Lausunto asemakaavan valmisteluaineistosta, asemakaavan muutos kortteli 164, Eura

Lausunto Euran kunnan korttelin 164 asemakaavan muutosluonnoksesta

Aihe: Eura, Korttelin 164 asemakaavan muutos, luonnos

Lausunto / Kortteli 164 asemakaavan muutoksen luonnos

© DNA	
Katariina Jokinen	
Eura, korttelin 164 asemakaavan muutos DNA:n kaapelit	
LUOTTAMUKSELLINEN	
Mittakaava: 1:600 Koko: A4 Päivämäärä: 04.03.2026	
© Keypro Oy ja esitettävien kartta-aineistojen tekijät.

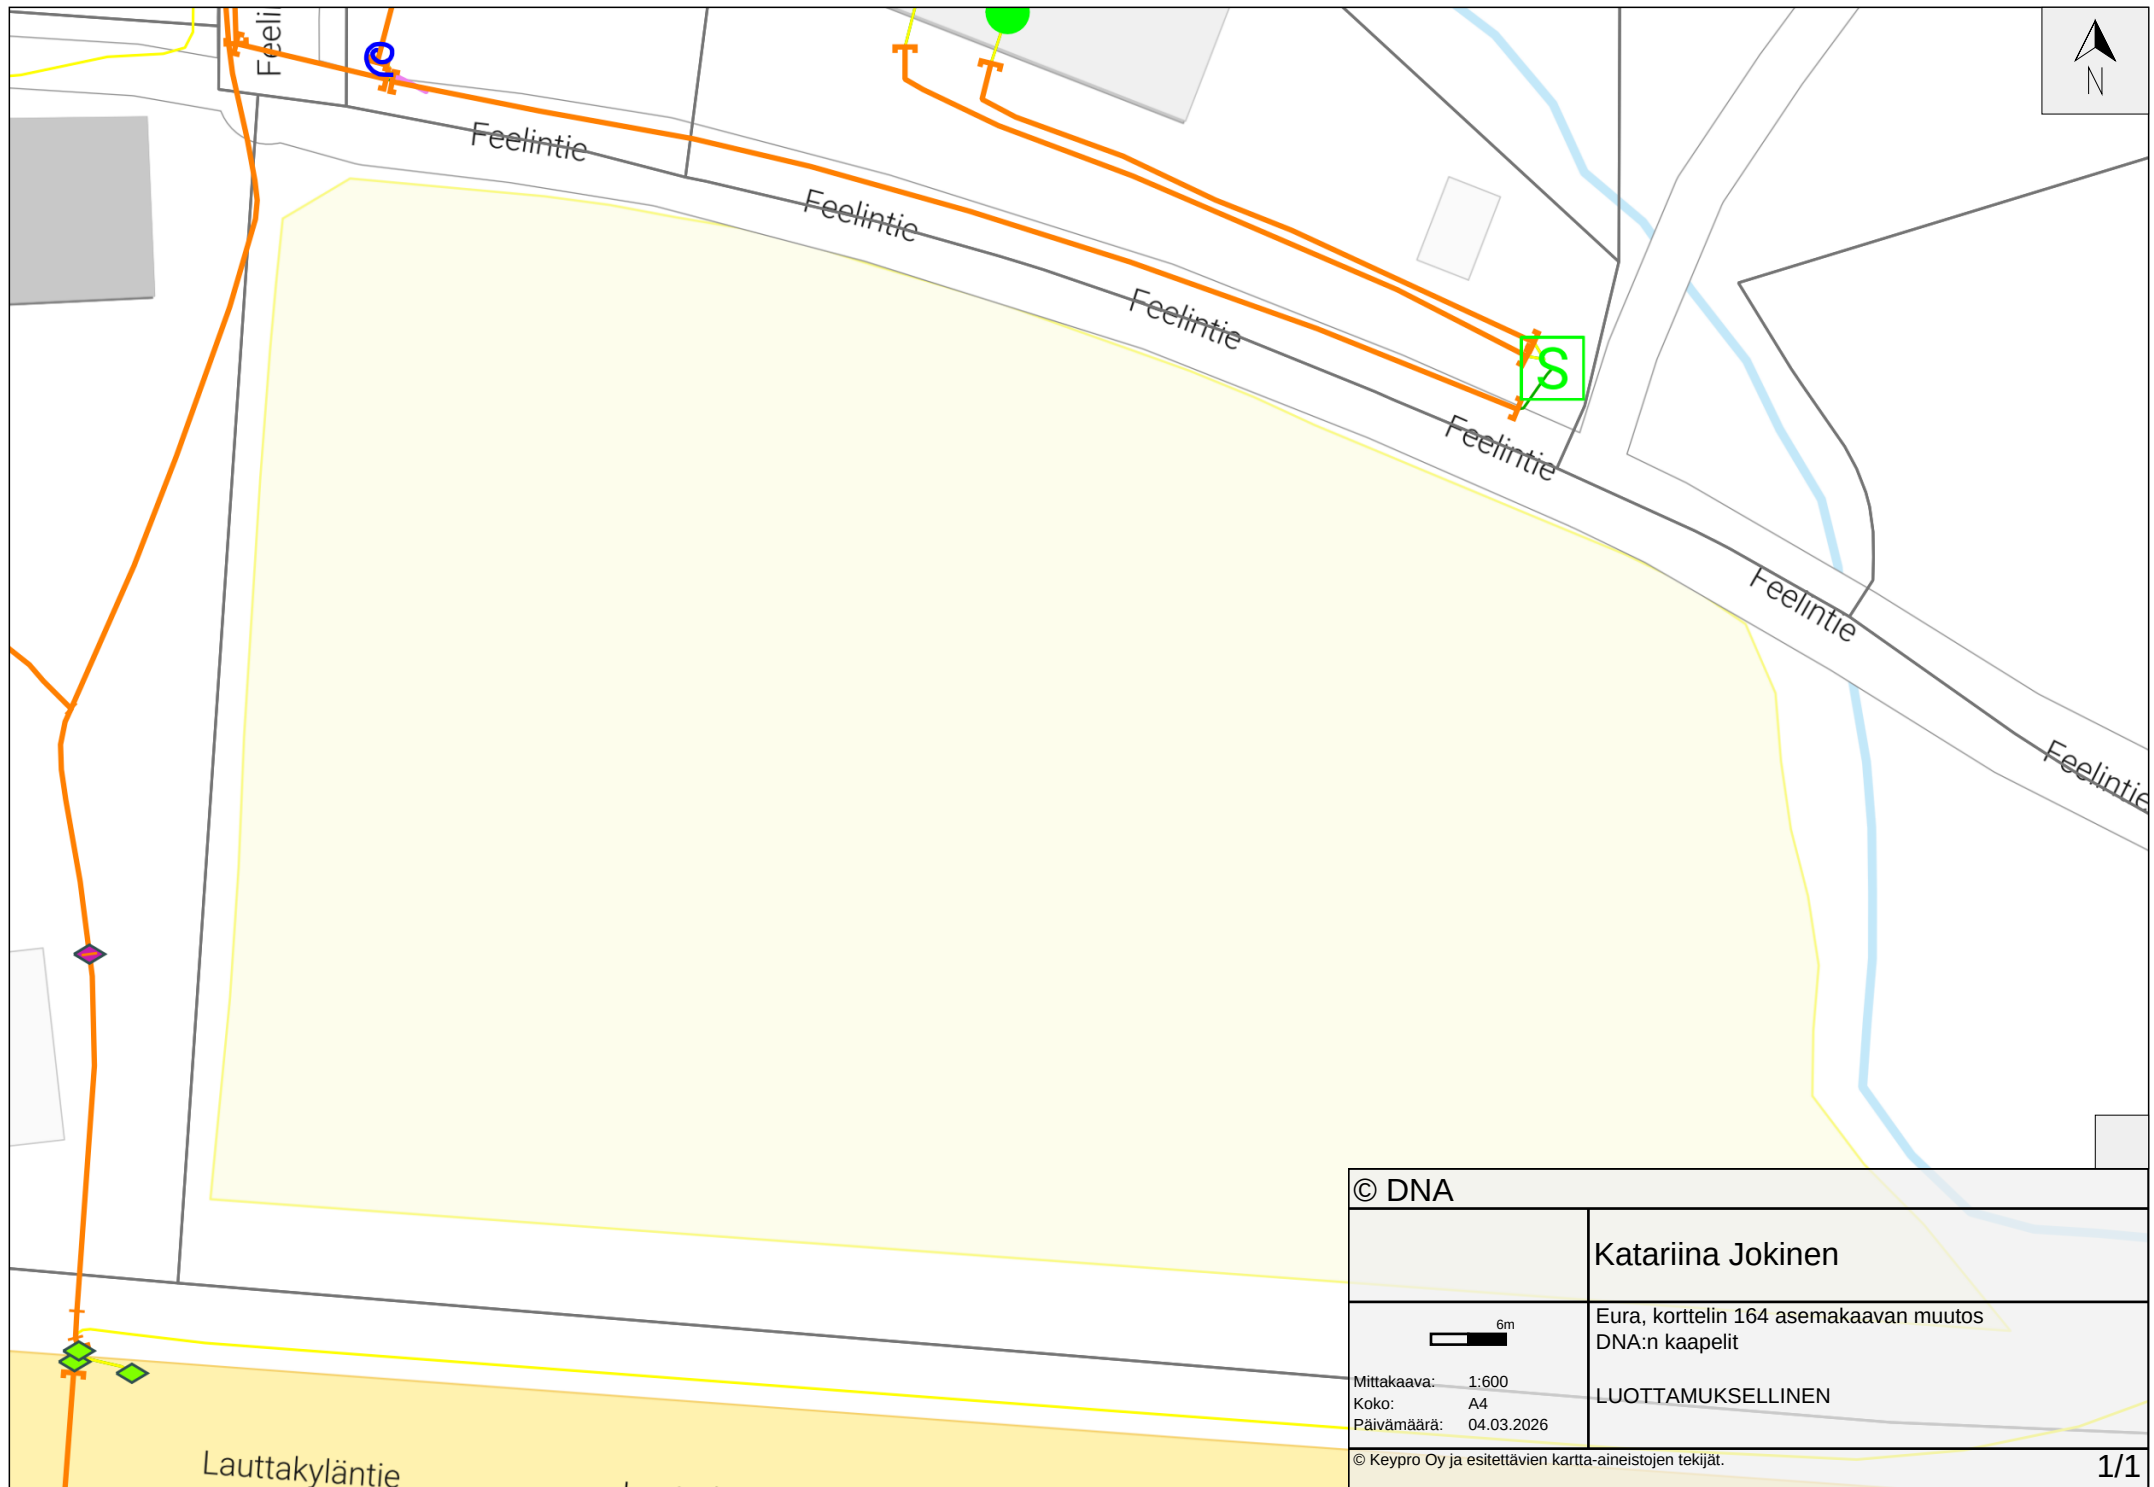
Alueen reunalla on nykyisin DNA:n omistamia telekaapeleita, joiden sijainti tulisi huomioida varsinkin kaava-aluetta rakennettaessa. Liite 1

Jos kaava-alueella olevien DNA:n omistamien telekaapelien sijaintia ei voida säilyttää, tulee niille osoittaa uusi korvaava reitti.
